嘉磐惠文

5 樓 F 戶

客戶工程變更單

F戶 地坪材質範圍示意平面圖

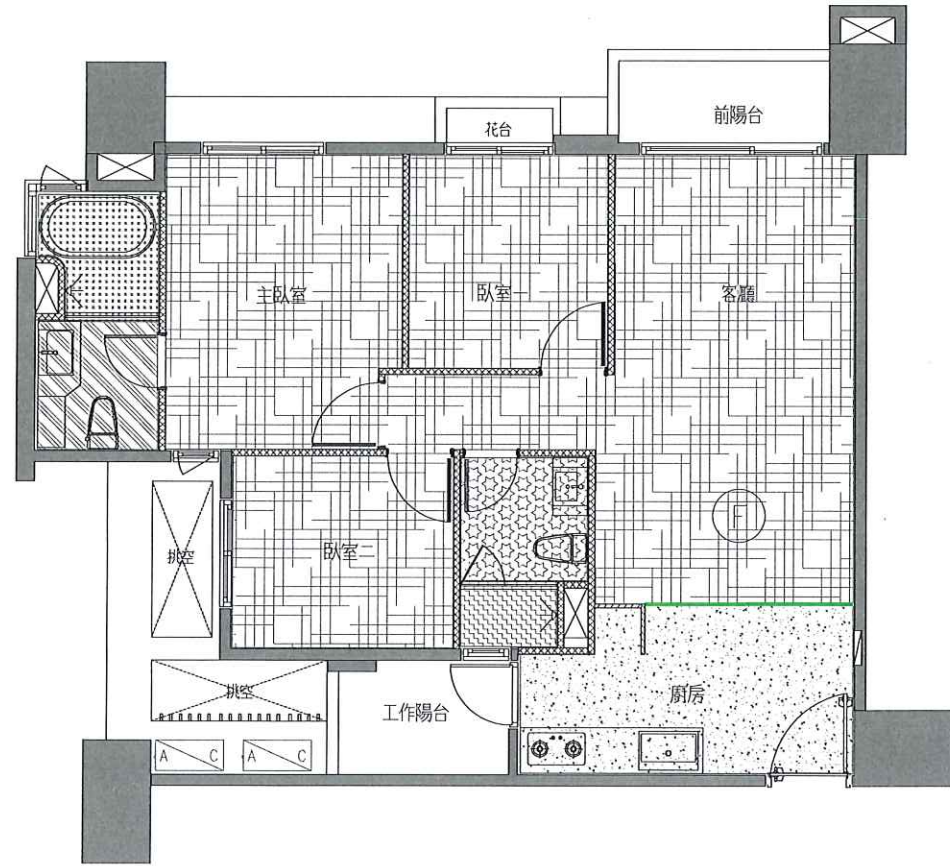
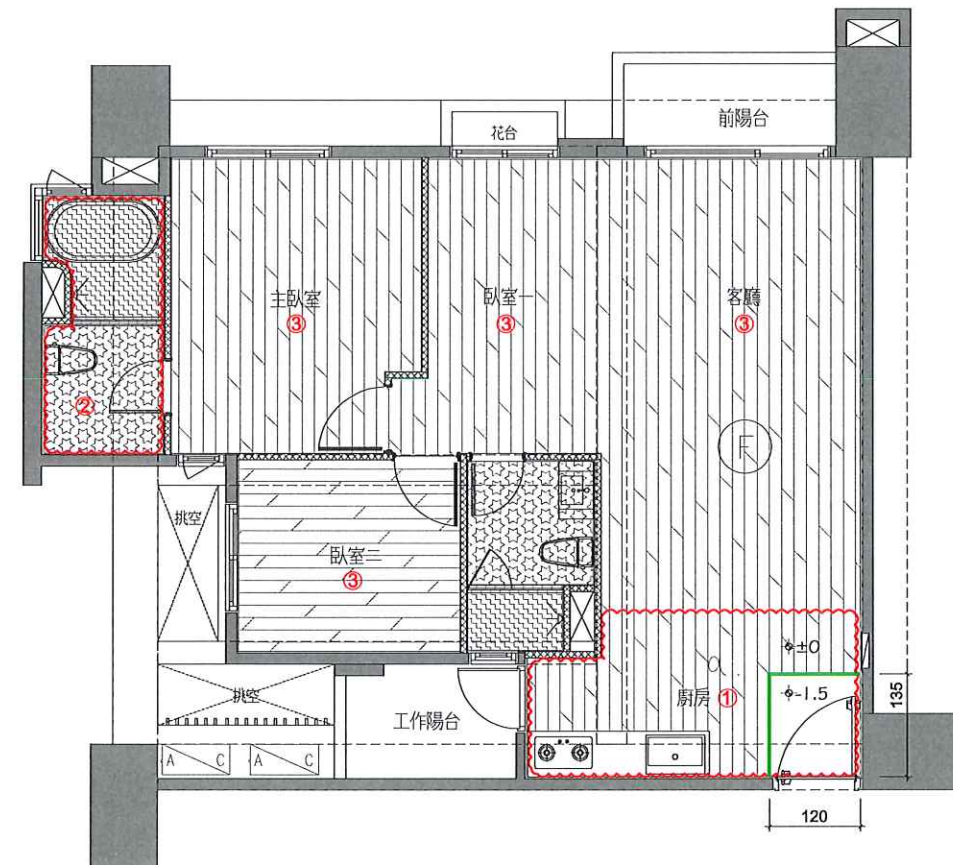
- 1.玄關及廚房地磚追減
 - a.防震工程追減
 - b.客廳木地板追加
 - c.玄關落塵區打底完成面高程-1.5公分
 - d.木地板收邊條點交不安裝
- 2.主浴地壁磚變更同客廳花色
- 3.業主指定木地板鋪設方向

建築平面圖(套上層樑)

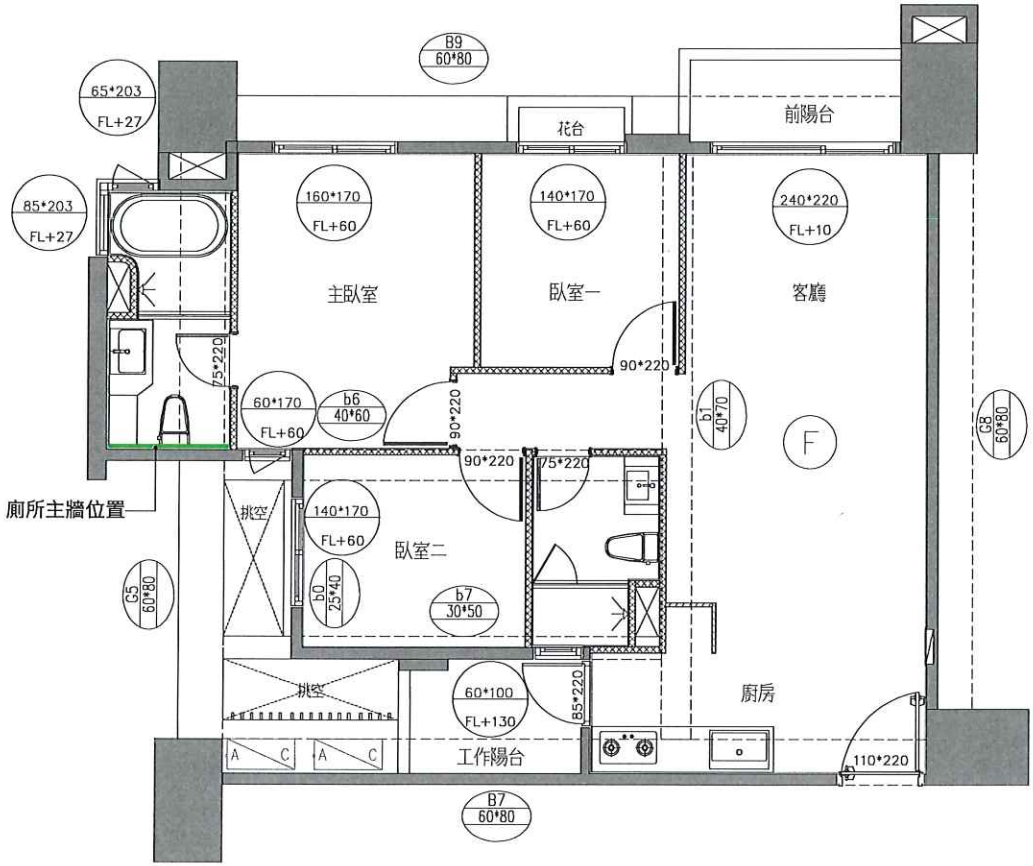
1.輕隔間、油漆追減

2.輕隔間、油漆範圍變更

3.臥室門 門框扇追減x1

4.電器櫃、小中島及其附屬廚房設備追減

5.SVAGO洗碗機變更為BOSHC洗碗機

a.抽油煙機變更為林內

b.廚房水槽選色(灰)+下坎

6.廚具中段烤漆玻璃、側牆磁磚追減

a.烤玻背面牆粉光不刷漆。

b.廚房側牆退壁磚改粉光不刷漆

7.主臥衛浴相關變更：

a.地壁磚變更同客浴花色

b.除霧掛鏡追減

c.馬桶位置變更

d.面盆、龍頭及浴櫃全退

e.廁所主牆位置變更

8.客浴相關變更：

a.客浴除霧掛鏡追減

a.抽風機變更為暖風機

b.客浴馬桶變更為主浴馬桶

9.廁所門框扇位移，門往左開

10.全室升級防霾紗窗

F戶 天花板範圍示意平面圖(套上層樑)

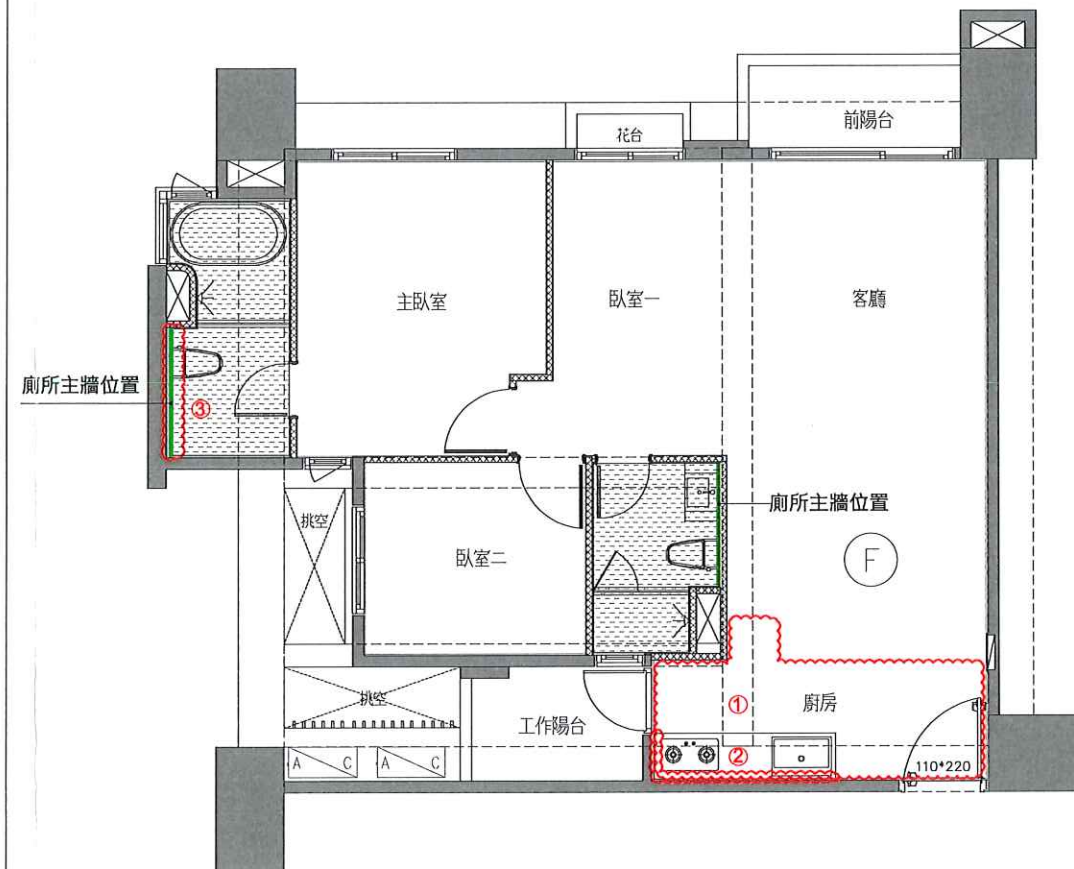
- 1.廚房天花板、油漆追減
 - a.燈具x2追減
 - b.此區因樓上層管線外露，結構頂板不補油漆
- 2.廚具中段烤漆玻璃、側牆磁磚追減
 - a.烤漆背面牆粉光不刷漆
 - b.廚房側牆退壁磚改粉光不刷漆
- 3.主臥浴室主牆位置變更

F戶 電燈開關及迴路示意圖(套上層樑)

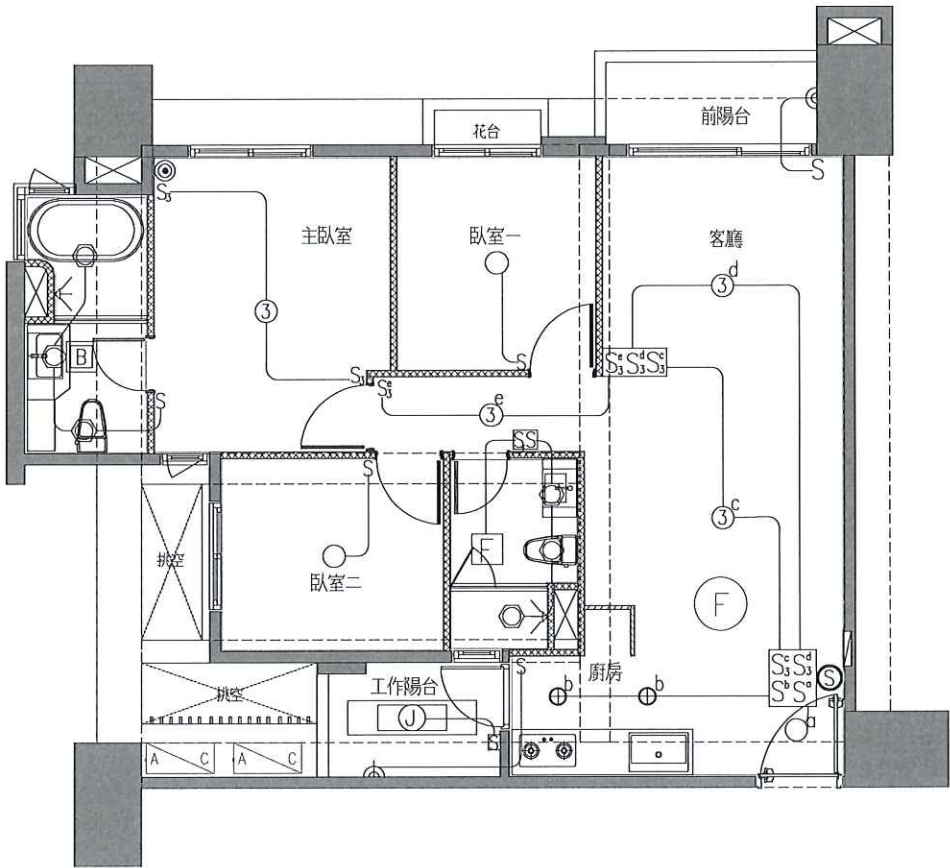
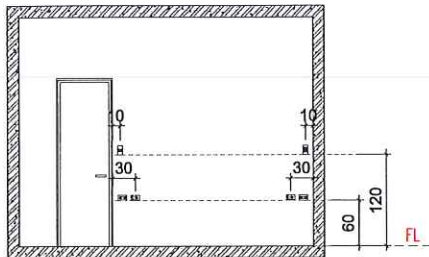
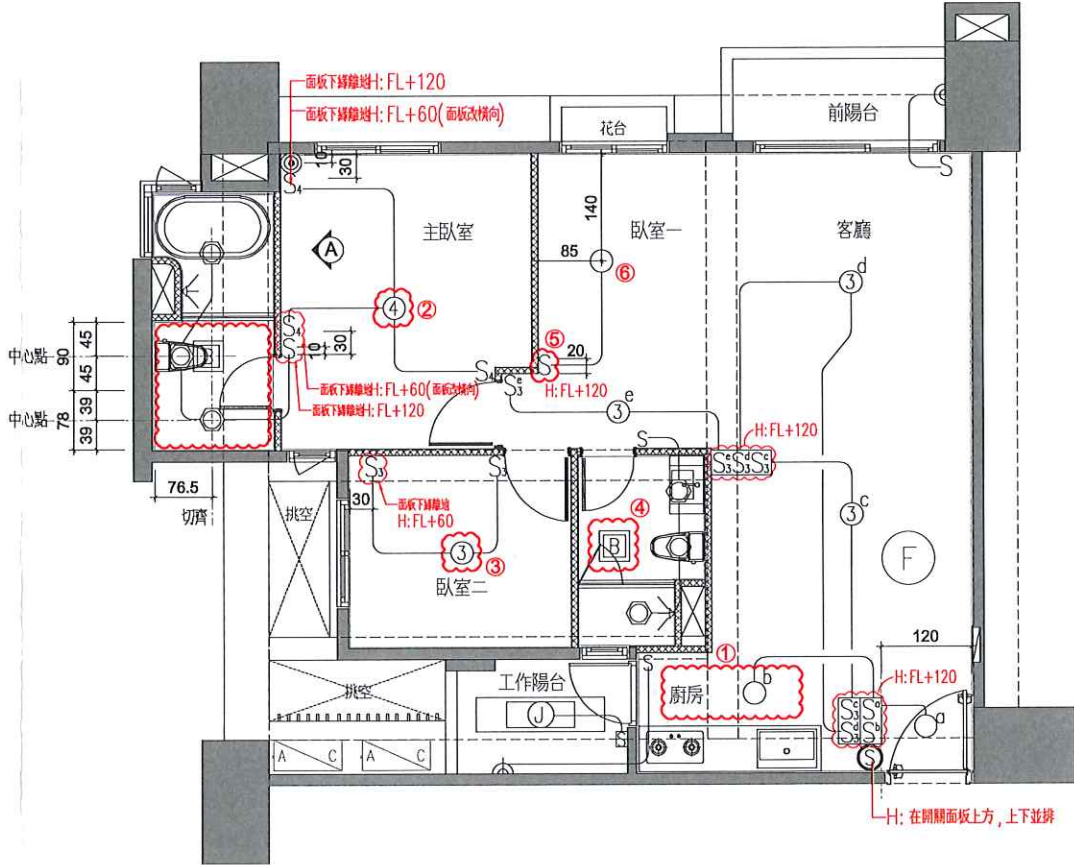
主臥床頭牆插座開關位置

- 廚房燈具追減x2
- 主臥室變更為四路開關
a.追加雙切燈具迴路x1
- 臥室二變更為三切開關
a.追加雙切燈具迴路x1
b.追減單切燈具迴路x1
- 抽風機變更為暖風機
a.追加暖風機220V電源
- 開關面板位移
- 燈具出線口位移

F戶 排水示意平面圖(套下層樑)

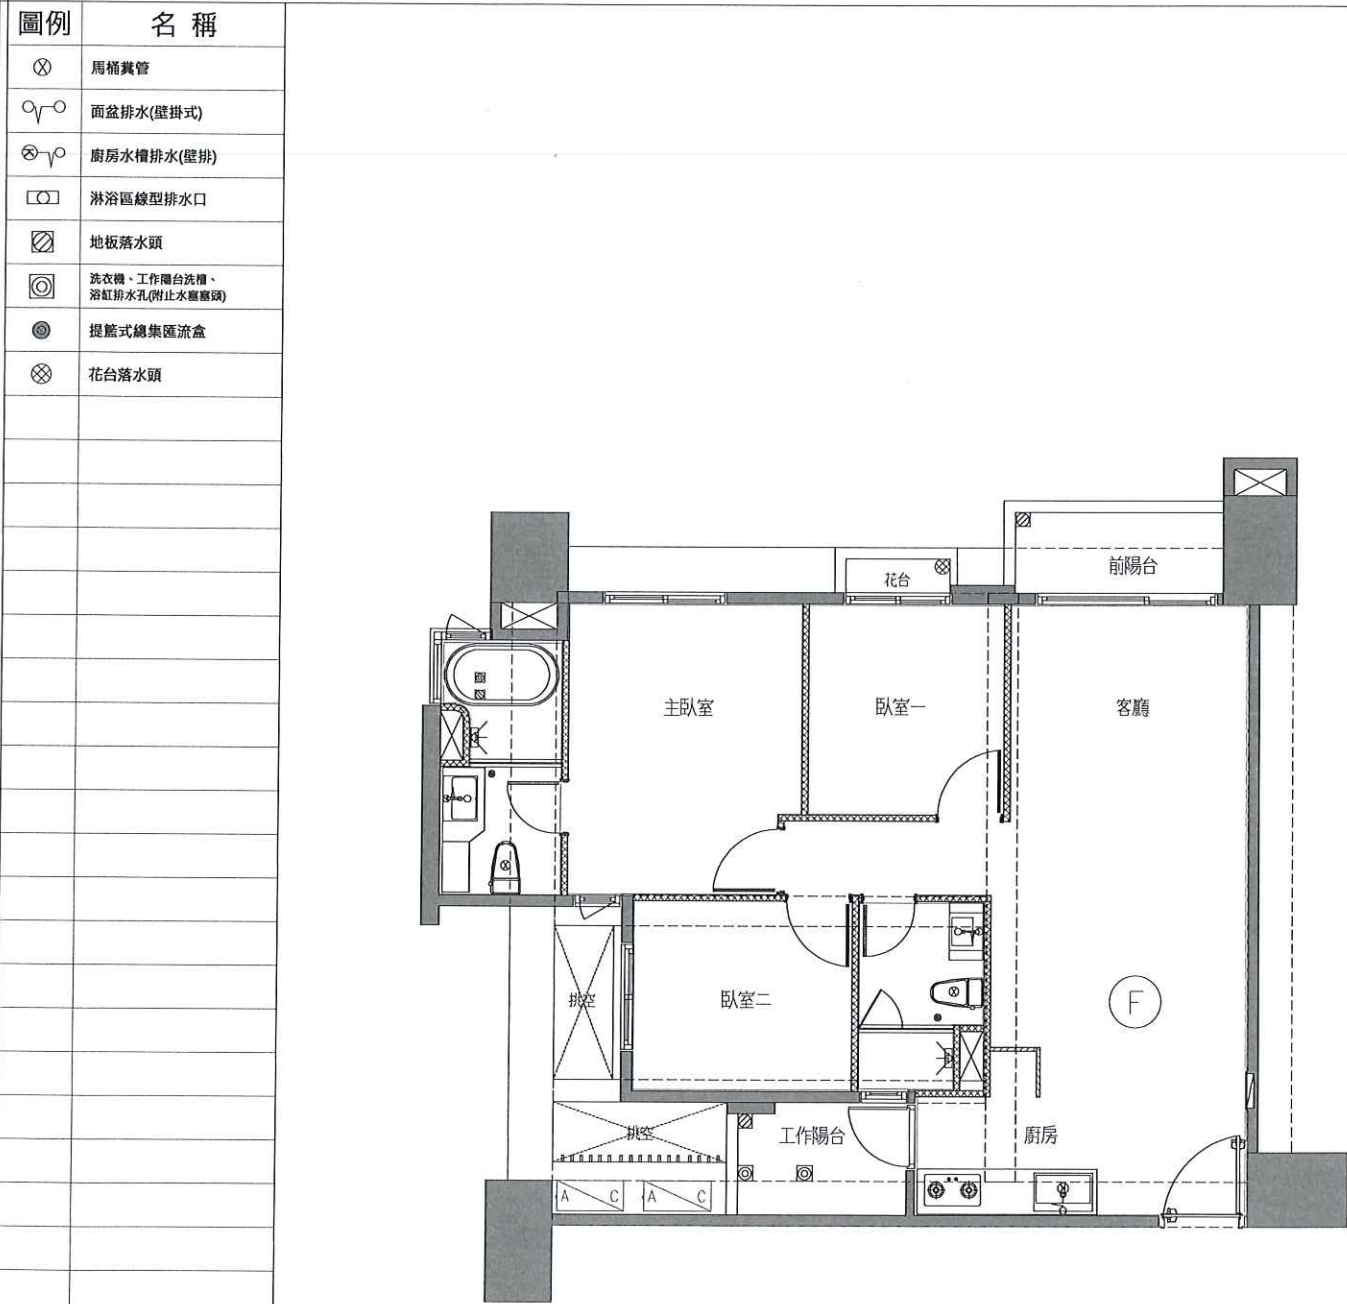
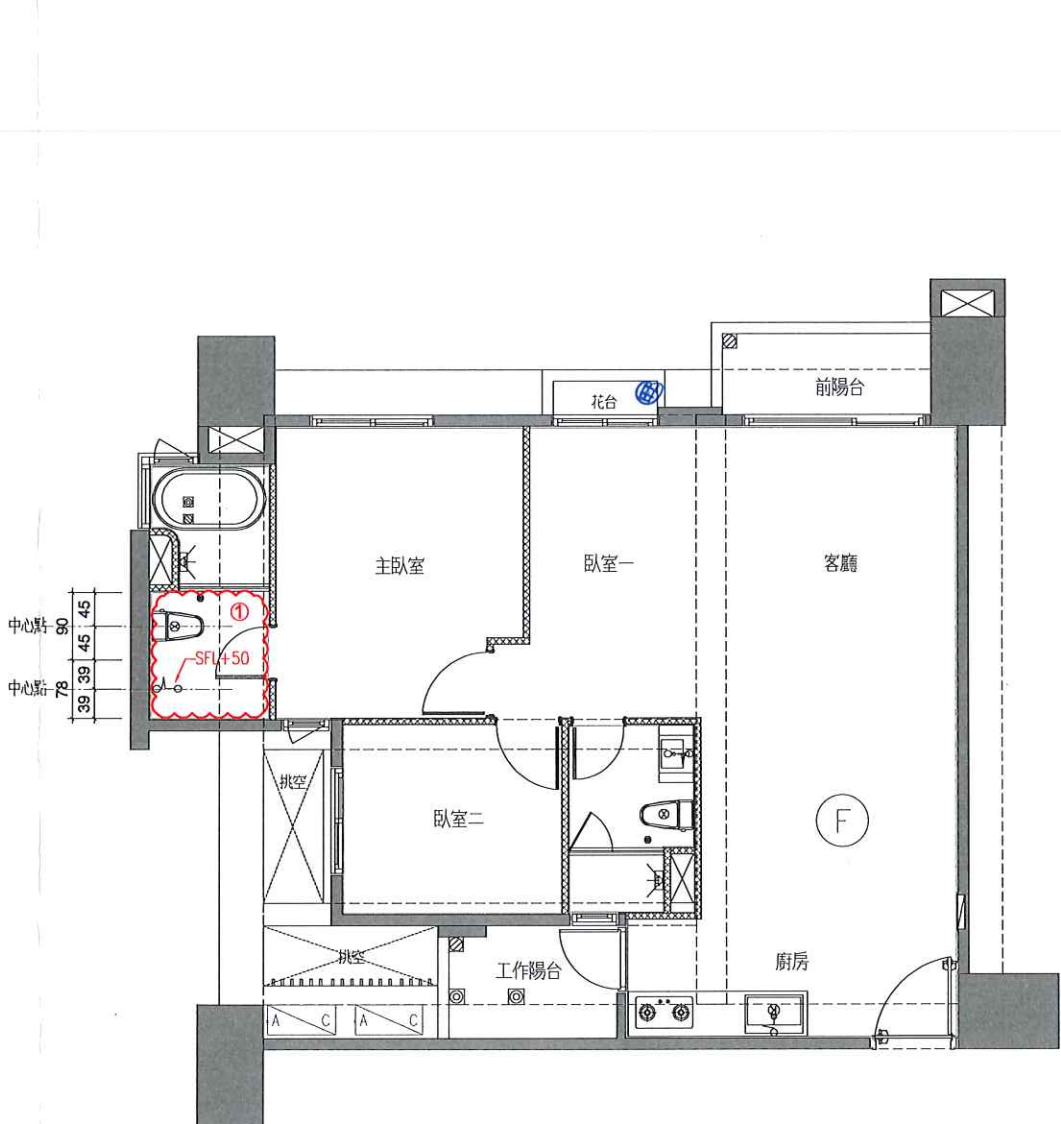
- 1.主浴相關變更：
- a.馬桶排水位移
 - b.面盆排水位移
 - c.面盆、龍頭及浴櫃全退
 - d.排水高度依建商標配

F戶 冷氣套管及排水位置示意圖(套上層樑)

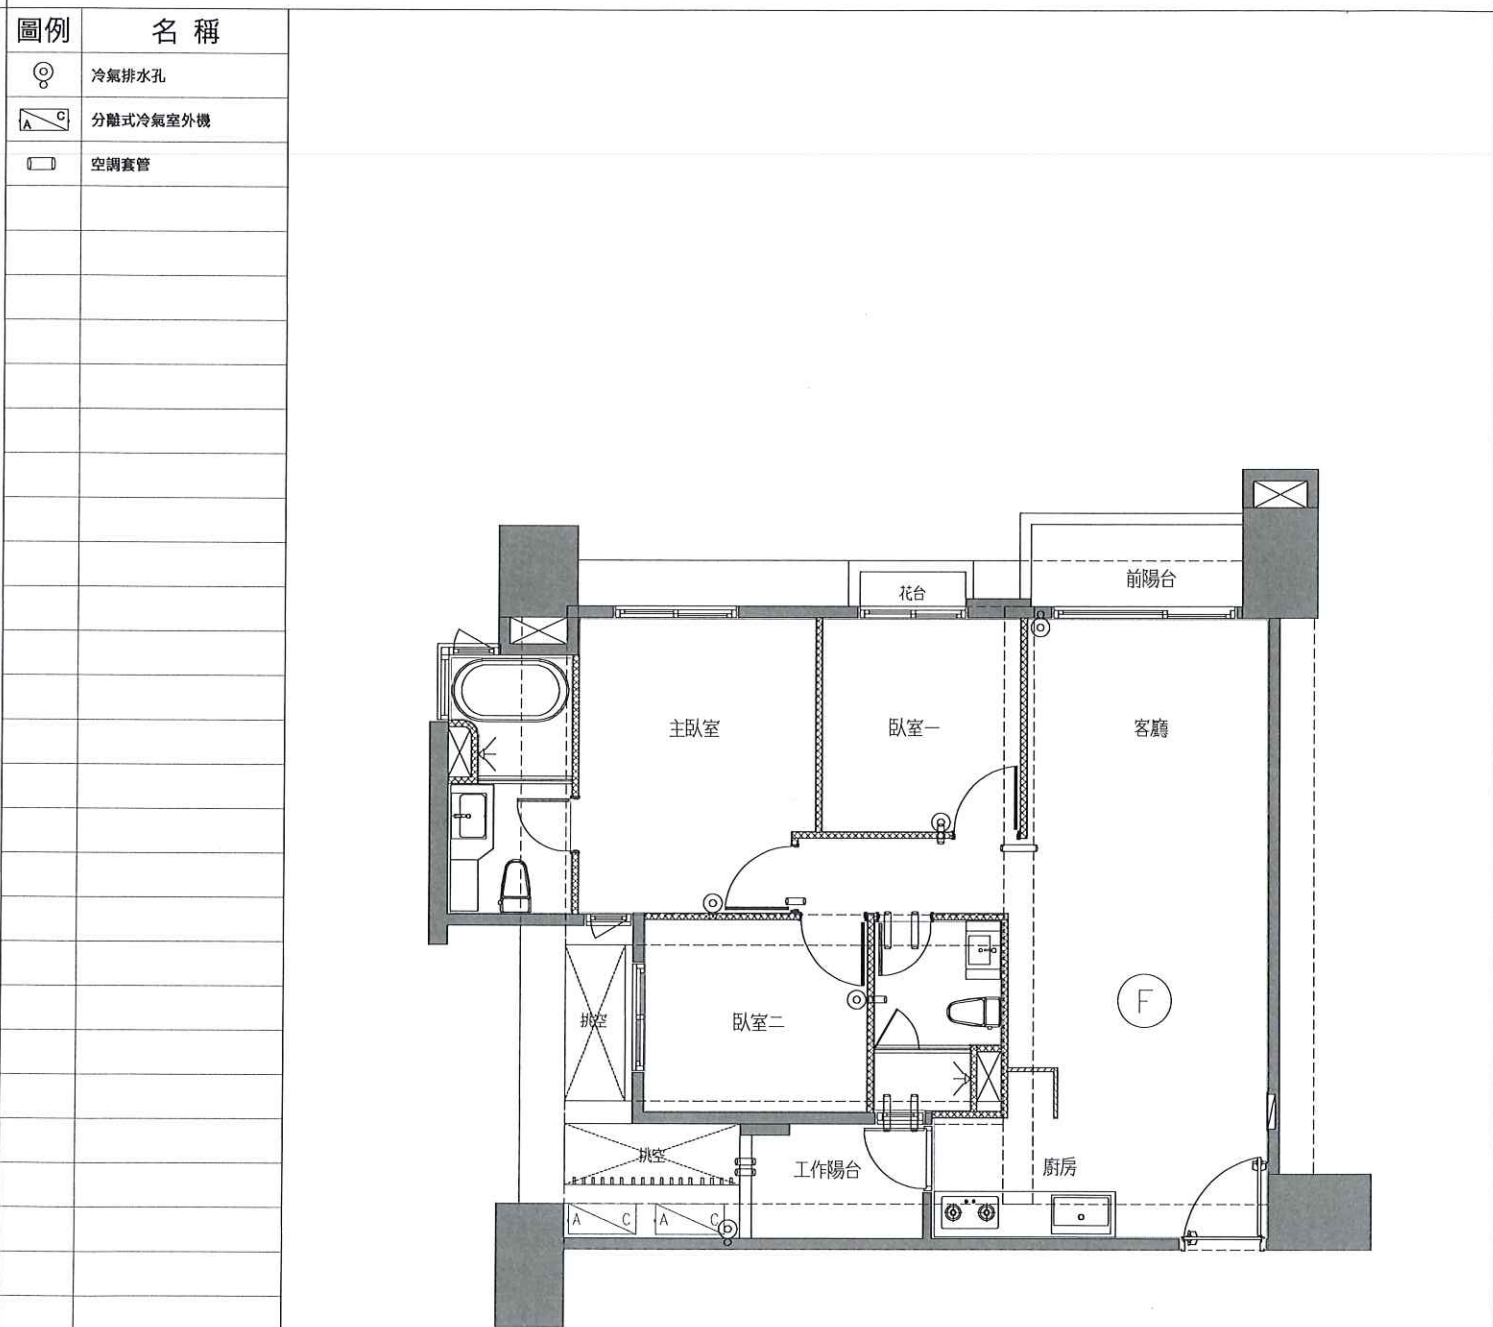
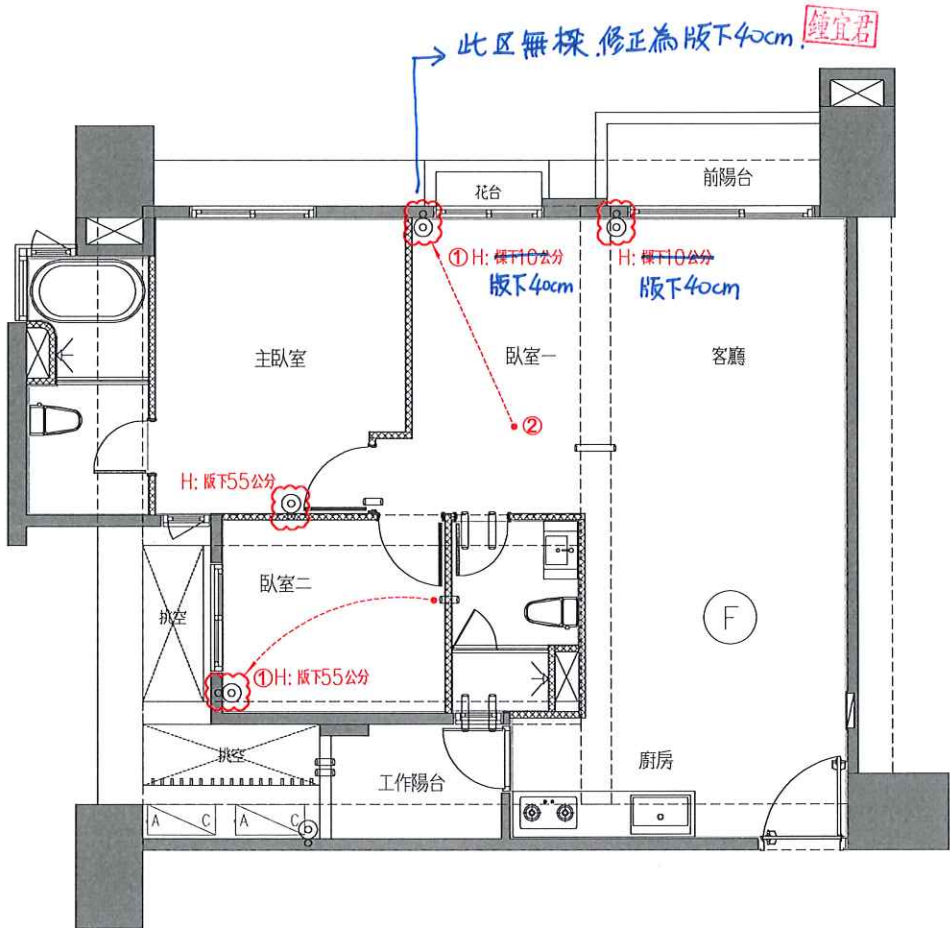
- ※客變項目:
- 1.全室冷氣穿樑套管盡量接近天花板或樑下・謝謝~
 - 2.【退】臥室一空調套管
